Proposition de complément 6 à la série 01 d'amendements au Règlement ONU n° 129 (Dispositifs améliorés de retenue pour enfants)

Communication du Groupe de travail de la sécurité passive*

Complément 6 à la série 01 d'amendements au Règlement ONU n° 129 (Dispositifs améliorés de retenue pour enfants)

Paragraphe 4.5, modifier comme suit :

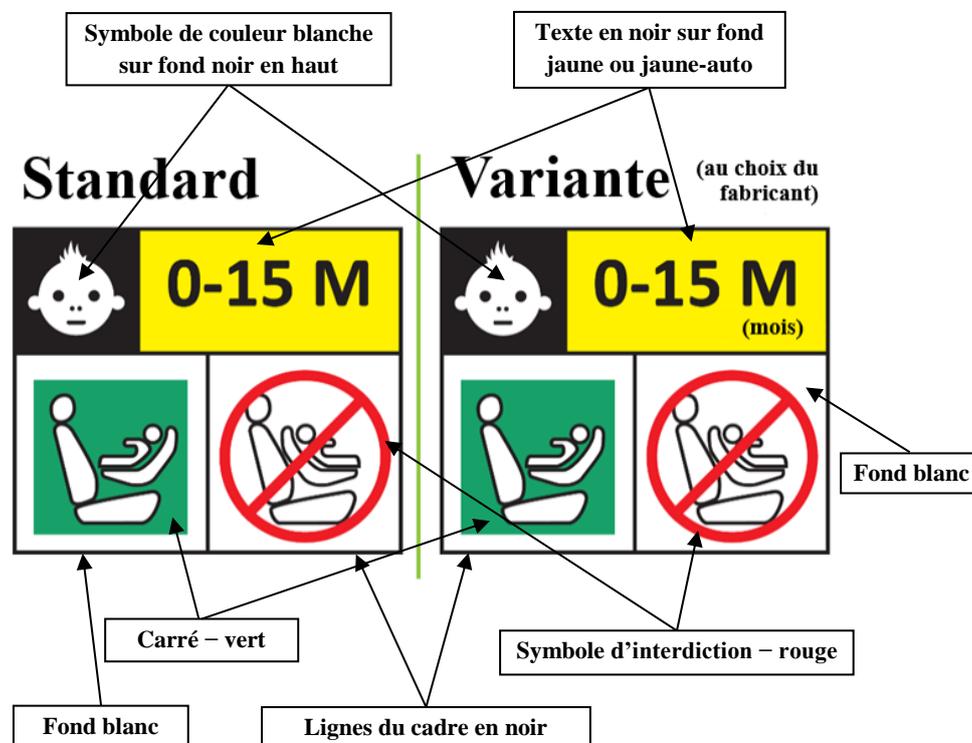
« 4.5 Les dispositifs améliorés de retenue pour enfants intégraux pouvant être utilisés face vers l'avant et face vers l'arrière doivent porter de façon permanente sur la partie où l'enfant est installé l'étiquette illustrée ci-après. Cette étiquette doit être visible par toute personne installant le dispositif amélioré de retenue dans un véhicule.

Le fabricant est autorisé à inscrire la mention "mois" sur l'étiquette pour expliquer la signification de la lettre "M". La mention "mois" doit être libellée dans la langue communément parlée dans le pays où le dispositif est vendu. L'inscription en plusieurs langues est permise.

Dimensions minimales de l'étiquette : 40 × 40 mm

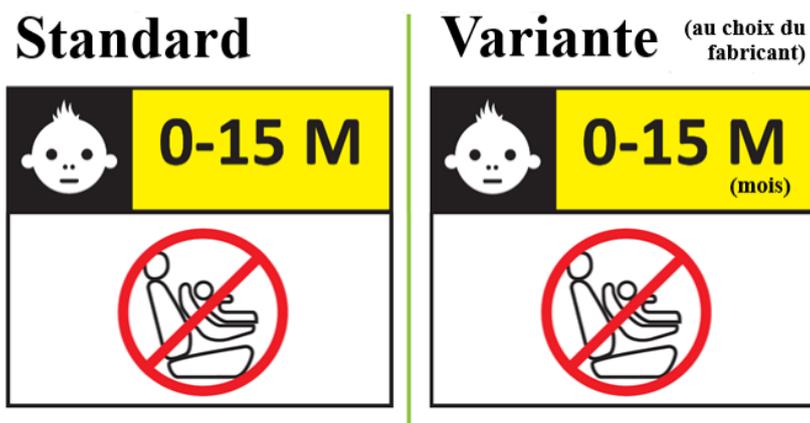
Les dispositifs améliorés de retenue pour enfants intégraux pouvant être utilisés uniquement face vers l'avant doivent porter de façon permanente sur la partie où l'enfant est installé l'étiquette illustrée ci-après. Cette étiquette doit être visible par toute personne installant le dispositif amélioré de retenue dans un véhicule.

Le fabricant est autorisé à inscrire la mention "mois" sur l'étiquette pour expliquer la signification de la lettre "M". La mention "mois" doit être libellée dans la langue communément parlée dans le pays où le dispositif est vendu. L'inscription en plusieurs langues est permise.

Dimensions minimales de l'étiquette : 40 × 40 mm
